大型、中型トラックの方向指示器のリコールについて

リコール届出番号2589

平成22年8月25日、UDトラックス株式会社は下記のリコールを国土交通大臣に届け出しました。

改善箇所説明図

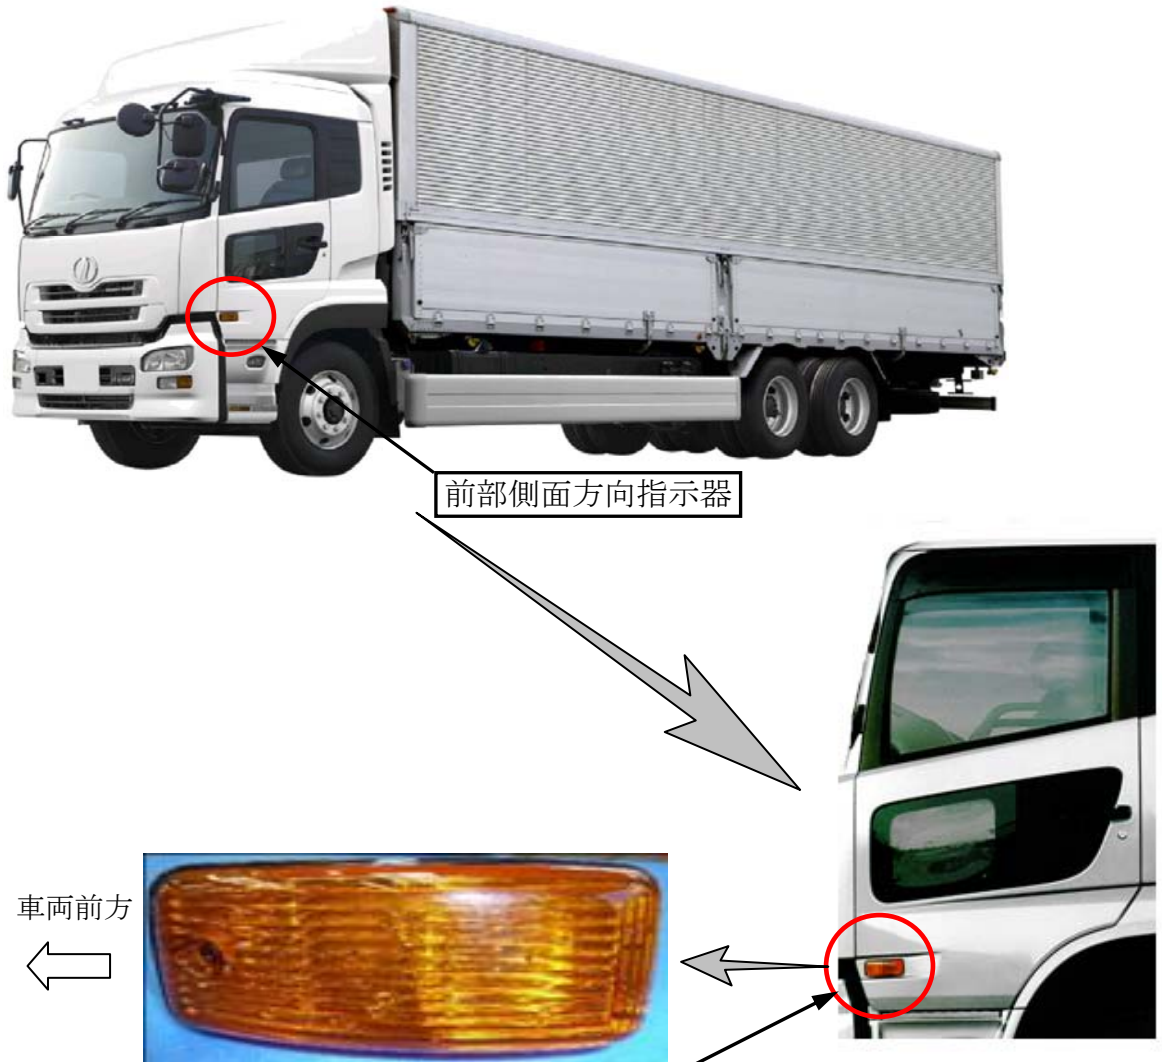
基準不適合発生箇所

前部側面方向指示器の製造工程が不適切なため、レンズ取付け部に隙間があり、当該方向指示器内に水が浸入するものがある。そのため、そのまま使用を続けると導通不良となり、点灯しなくなるおそれがある。

改善の内容

全車両、前部側面方向指示器を良品と交換する。

識別： 運転者席側ドア下部内側に、白色ペイントを塗布する。
